# PARC DU VOLCAN

## COMPLEMENT D'INFORMATION SUITES AUX REMARQUES MRAE

Bureau d'étude acoustique	<b>A2MS – Jean Paul van Cuyck / Jérémy Petit</b> 8, cours Barthélémy, 13400 Aubagne Tél : 04 42 32 29 72 - Fax : 04 42 32 29 73 E-Mail : <a href="mailto:contacts@a2ms.info">contacts@a2ms.info</a>
Date d'édition	jeudi 4 mai 2023
Référence du document	R700-18-23.10355 Parc du volcan - MRAE.docx

Figure : Impact des parkings a) sans dispositions acoustique b) avec protections acoustiques

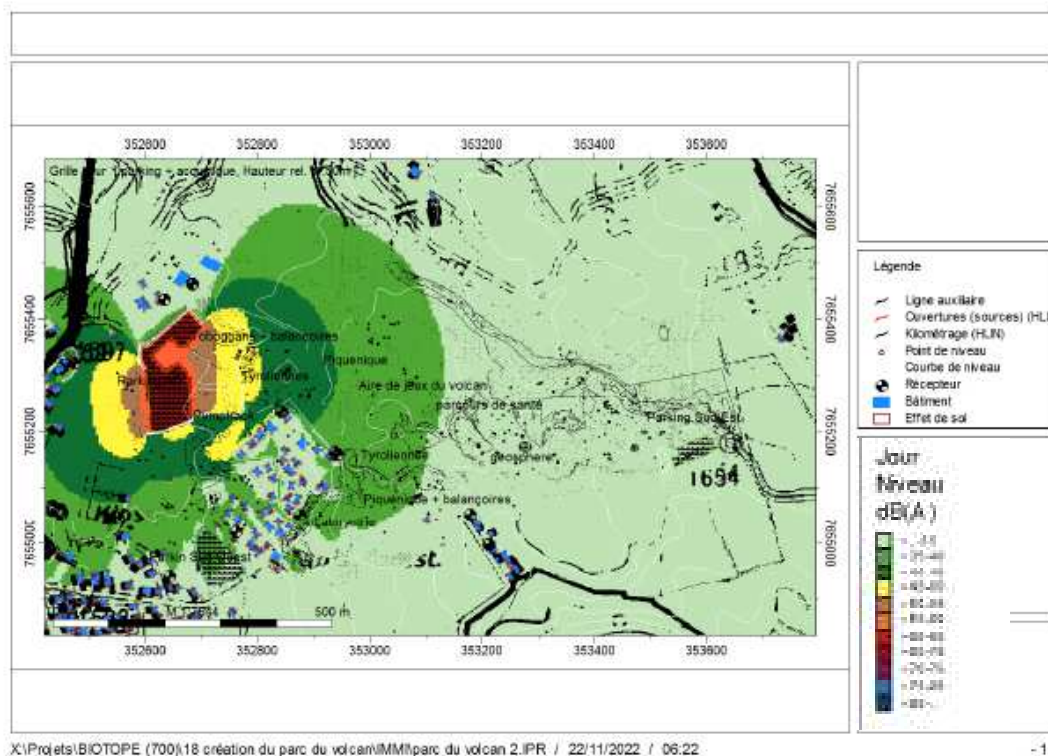
Le gain obtenu pour les bâtiments nord-est de l'ordre de 10dB pour un écran de 3m en limite nord du parking. (cf. cartographie – échelle 5dB par couleur)

Les cartographies de l'impact sonore des parkings sont représentées sur les figures suivantes :

Les simulations effectuées montrent que l'effet optimal sur les configurations décrites est obtenu pour une hauteur de 3m. Selon la topographie, cette hauteur peut être réduite à 2.5m. En deçà de cette hauteur, le gain apporter par l'écran est inférieur à 3-5dB, ce qui est trop limite pour la perception de l'oreille.

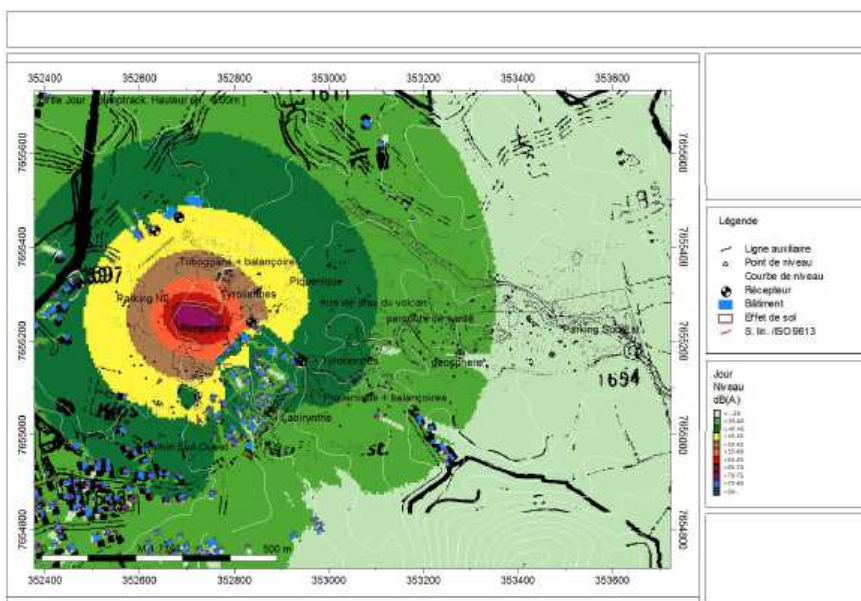
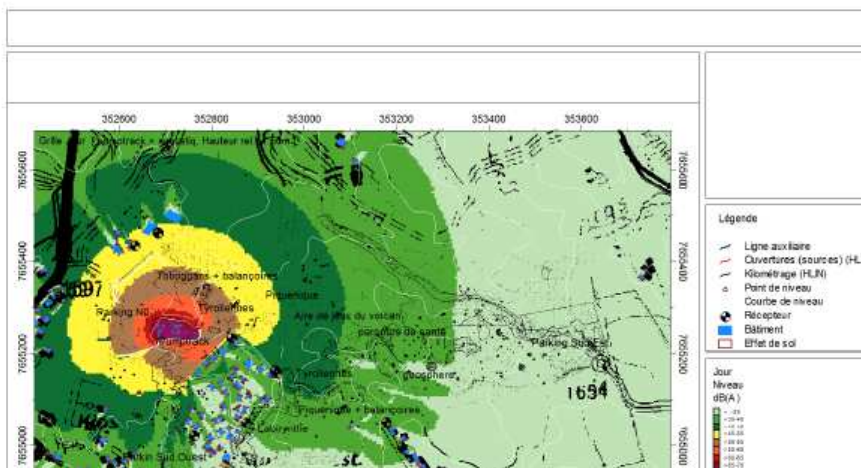
Cas du pumptrack : La mise en place d'un écran le long de la piste de Pumptrack permet d'en limiter l'impact. Du fait de la topographie et d u dénivelé entre la piste et le lotissement, l'écran est efficace pour la portion de piste la plus proche. Pour la portion de piste la plus éloignée, la perte de propagation joue son rôle et compense l'effet d'écran.

L'efficacité est de l'ordre de 5dB pour un écran de 2.5m de haut.
